0015 Information service technique**Sujet : Joints de culasse****Objet : 61-36225-00 / -10****Marque : Opel****Type : Agila, Astra, Combo, Corsa, Meriva, Tigra****Code moteur : Z 12 XE, Z 12 XEP, Z 14 XEL, Z 14 XEP****Epaisseur de réparation
ZKD 1,2 / 1,4 Opel Ecotec /
Twinport / Z 12 XE / P Z 14 XEL /
Z 14 XEP**

Joint de culasse avec Reinz n° 61-36225

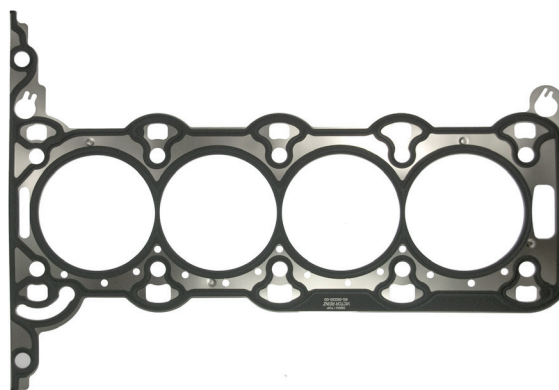
Avec la nouvelle épaisseur de réparation exclusive pour le joint de culasse 61-36225-00 = Opel 56 07 837, Dana propose une solution optimale pour assurer l'étanchéité des culasses et blocs-cylindres réusinés.

L'épaisseur de réparation dépasse l'original de 0,25 mm. Après un réusinage nécessaire des surfaces, cette épaisseur procure ainsi une excellente étanchéité jusqu'à cette cote.

Le numéro de commande de l'épaisseur de réparation est **61-36225-10**.

Attention : après le réusinage de la tête de culasse et du bloc-cylindres, la rugosité de surface doit se trouver dans une plage de tolérance comprise entre 7 µm et 20 µm. La valeur des ondulations ne doit pas dépasser 20 µm.
